Byrådsavdeling for byutvikling
Rådhuset
0037 Oslo

Deres ref.: 2018/2164

BYRÅDET BØR FORKASTE PLANFORSLAGET FOR GULLHAUG TORG 2 A

Oslo Elveforum og Miljøforeningen Akerselvas Venner oppfordrer på det innstendigste byrådet til å anbefale bystyret å forkaste forslaget til detaljregulering for Gullhaug Torg 2 A i Nydalen.

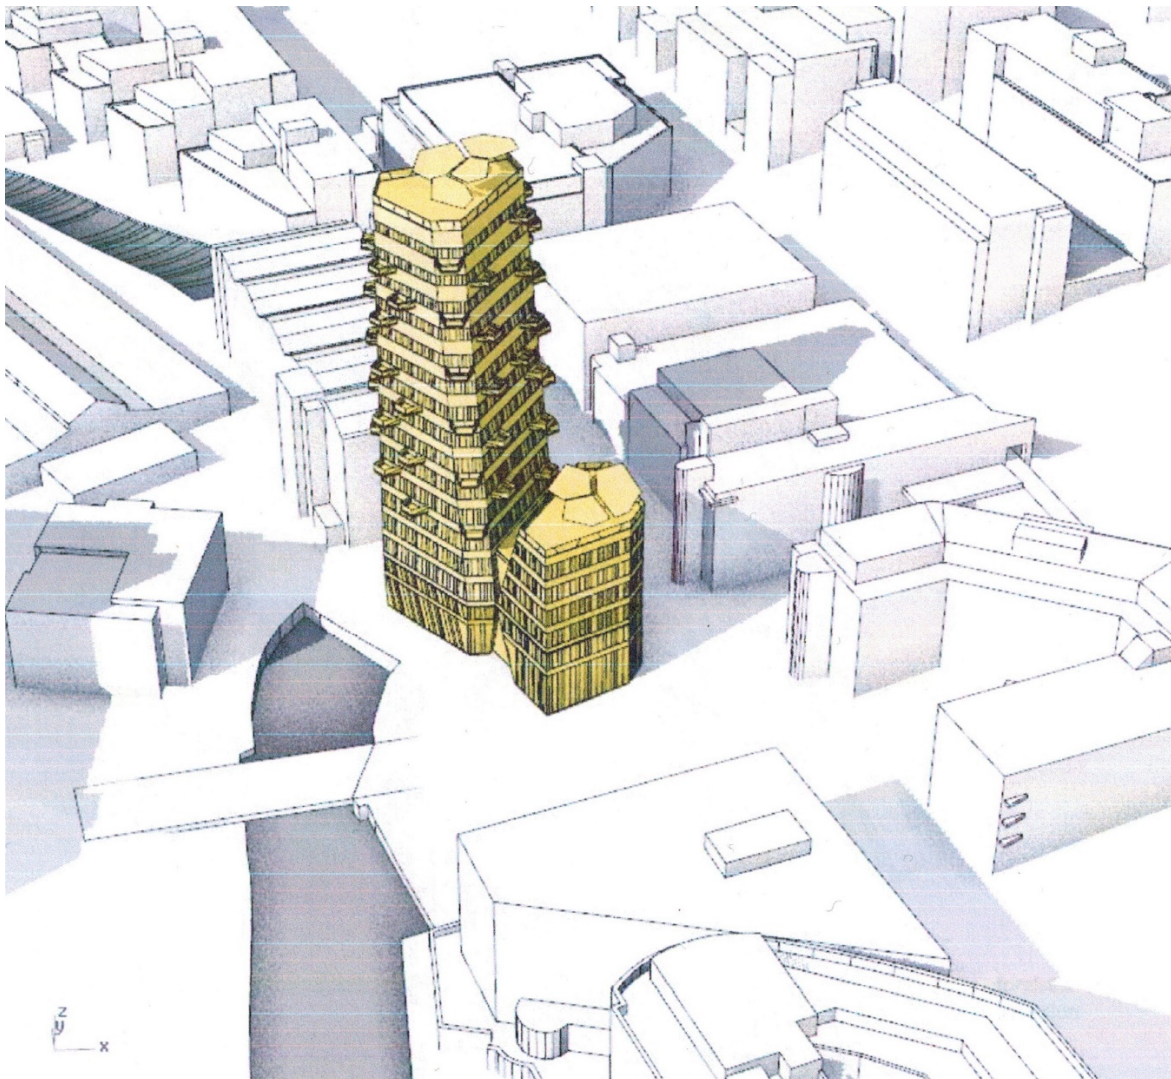
Som det fremgår av gjeldende reguleringskart, jf. også illustrasjonen på s. 5 i dette brevet, er byggegrensen for paviljongbygget trukket 15–20 meter tilbake fra Nydalsveiens nordre fortau. Byutviklingskomiteens flertall poengterte i 2010 at dette «bidrar til å markere, tydeliggjøre og stramme opp Gullhaug torg som en ny sentral møteplass i bydel Nordre Aker». Komiteens mindretall mente at «Gullhaug torg bedre kan utvikles til en viktig møteplass hvis [hele] området på begge sider av Nydalsveien defineres som torg- og møteplass», og gikk imot enhver form for bebyggelse mellom Nydalsveien og Riksteatret. Arbeiderpartiet ønsket med andre ord et byggefritt belte på 50 meter på nordsiden av Nydalsveien, og fikk tilslutning fra Rødt og Kristelig Folkeparti for dette i bystyret.

I det nye planforslaget legger bygningsmassen på 10 000 m² i praksis beslag på hele torgarealet på nordsiden av Nydalsveien, jf. at byggegrensen mot sør er lagt helt ut i deler av dagens regulerte fortau langs Nydalsveiens nordside. Både av forslaget til plankart og forslagsstillers illustrasjon av foreslått bebyggelse (gjengis under) fremgår det at dagens torg på Nydalsveiens sørside ikke vil få en klar avgrensning/oppstramming mot nord, og i praksis kun vil bli utvidet med Nydalsveiens bredde.

Høyhuset er bygd sammen med en 30 meter høy bygning, slik at den samlede bygningskroppens horisontale utstrekning nord-sør utgjør hele 2/3 av høyhusets vertikale høyde på 70 meter, jf. illustrasjonen på s. 7 i dette brevet. Samlet bygningsvolum i kubikkmeter er samtidig tredoblet.

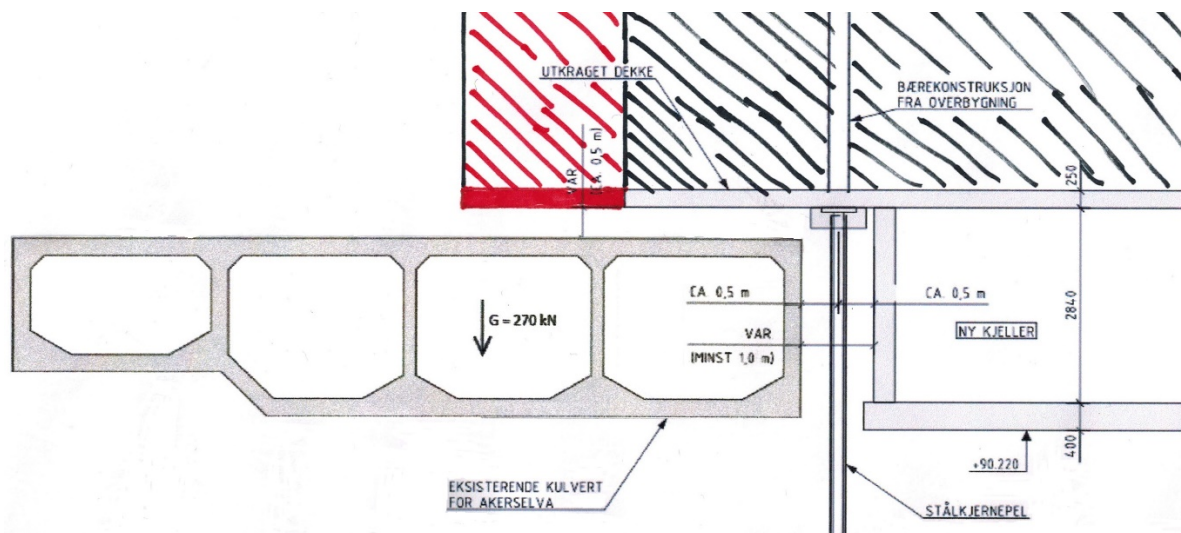
Høyhuset fundamenteres med stålkjernepæler til fjell kun 0,5 meter fra østveggen i den ca. 12 meter brede kulverten som Akerselva i 1971 ble lukket inne i. Kulverten er i virkeligheten fire kulverter som er plassert ved siden av hverandre og skilt fra hverandre med loddrette betongvegger, slik at elvas/ vannarealets bredde i realiteten kun er ca. 9,5 meter. Høyhusets kjellervegg er plassert kun 1,0 meter fra østre kulvertvegg. Jf. figuren på s. 67 i planforslaget.

Dette umuliggjør enhver fremtidig utvidelse av kulverten og gjenåpning av Akerselva mot øst.

PBE skriver (s. 114): «Planforslaget innebærer at det bygges svært nært Akerselvakulverten, spesifikt ligger byggets fasade kun 1 meter unna.» Det er ikke korrekt at byggets fasade ligger 1 meter fra kulverten. Det er kun byggets kjellervegg som gjør det. Høyhuset ligger oppå kulverten.

Plankartet tillater at ca. 85 m² av høyhusets grunnflate legges oppå den 12 meter brede kulverten. Plankartet åpner for å legge høyhuset oppå kulverten over en strekning på hele 13,8–20,6 meter av kulverten og i en bredde på 3,8–6,0 meter. I det partiet hvor høyhuset tillates lagt oppå kulverten, vil bygget med andre ord kunne legge beslag på 32–50 % av kulvertens bredde. Byggets fasade ligger her i snitt 4,9 meter vest for østre kulvertvegg, dvs. 5,9 meter vest for kjellerveggen, og ikke 1 meter øst for kulverten, slik PBE påstår.

Figur 4 Potensiell gjenåpning av Akerselva

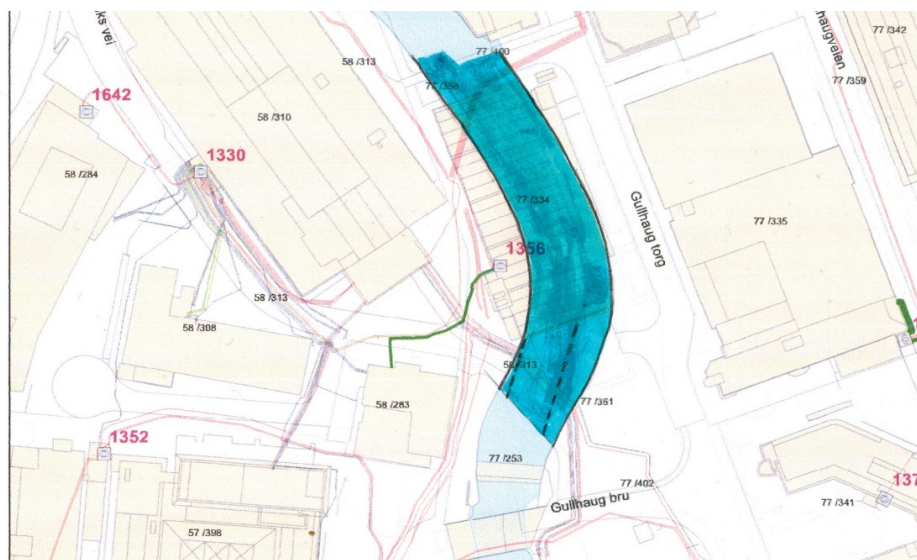
Norconsults illustrasjon (Figur 4) av potensiell gjenåpning av Akerselva gjengis under. Da byggets fasade på illustrasjonen er trukket 2,0 meter tilbake fra plankartets byggelinje mot sørvest og vest, og 3,0 meter tilbake mot nord, har vi på illustrasjonen lagt inn byggelinjen med sort stiplet strek.

Dersom de fire kulvertene for Akerselva gjenåpnes, vil man miste alt uteareal for boligene, bortsett fra 3 m² i en liten trekant mot vest. Utvides elveløpet mot vest for tilpasning til eksisterende elveløp lenger sør, slik Norconsult har vist med blå stiplet strek på illustrasjonen, mister man også disse 3 m². Vist utvidelse (blå stipling) av elveløpet mot øst vil ikke kunne realiseres på grunn av konflikt med byggets kjeller, jf. avgrensningen av sentrumsformål på plankartetets vertikalnivå 1 – under grunnen.

Dersom høyhusets fasader plasseres i byggelinjene, vil kun 65 m² av Akerselva reelt sett bli gjenåpnet innenfor formålsgrensen for bebyggelsen (sentrumsformål). Disse 65 m² går da tapt som uteareal for boligene. En gjenåpning av 65 m² er kun 20 m² mer enn de 45 m² av elva som nå planlegges overbygd ved å utvide dagens bru over elva med 2,0 meter mot sørvest ved å anlegge ei «brygge» på tvers av elva. «Brygga» som er foreslått langs østsiden av elva, vil overdekke elva med ytterligere 40 m².
